**Force
Definition AS
Definition Edge
Definition Flash
Drive
Confidence
EdgePlus**

Komunikat dla klientów CT057/20/S

Temat: Problem techniczny z kilkoma tomografami SOMATOM CT wyposażonymi w oprogramowanie *syngo* CT VB20A_SP2, rozwiązany przez nowy pakiet serwisowy VB20A_SP3

Rys. 1: Menu kontekstowe (wywoływane prawym przyciskiem myszy) z funkcjami „Cut” (Wytnij) i „Repeat” (Powtórz) odnoszącymi się do skanu wybranego w kronice

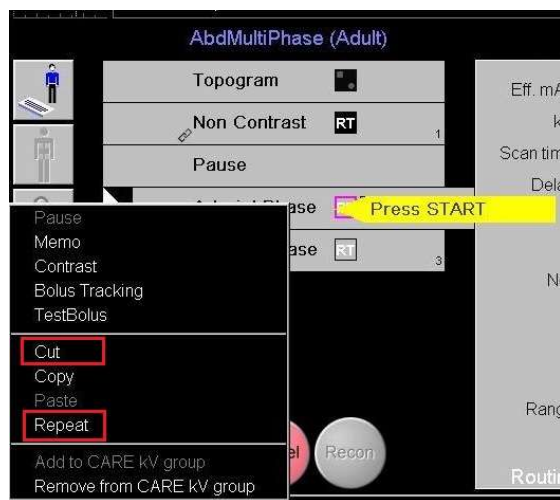
- Skan zostaje wczytany i pole sterowania miga (wyświetlany jest komunikat „Press start” (Naciśnij start) w żółtym dymku), **po czym**
- skan realizowany według wczytanego protokołu zostanie wycięty lub powtórzony (patrz rys. 1).

W tej sytuacji może się zdarzyć, że system nie będzie już akceptował żadnych potencjalnych zmian w parametrach istotnych dla skanowania lub rekonstrukcji. Zmienione wartości parametrów będą wyświetlane w graficznym interfejsie użytkownika, choć nie powinny, ponieważ dotychczasowe ustawienia faktycznie pozostaną niezmienione. W rezultacie do skanu wczytanego w momencie rozpoczęcia emisji promieniowania RTG zostaną zastosowane pierwotne parametry.

Ustalona przez nas podstawowa przyczyna problemu polega na tym, że system nie inicjuje polecenia anulowania, a po nim ponownego wczytania skanu z nowymi parametrami.

Należy anulować już wczytany skan **przed** wycięciem lub powtórzeniem pozycji.

Opisywany problem zostanie rozwiązany w udoskonalonej wersji oprogramowania *syngo* CT VB20A_SP3. We wszystkich systemach, w których występuje problem, zostanie bezpłatnie wdrożony pakiet serwisowy, jako aktualizacja CT056/20/S. Jej wydanie jest zaplanowane na koniec 4. kwartału 2020 r. Również wszystkie przyszłe pakiety serwisowe będą zawierały tę poprawkę.
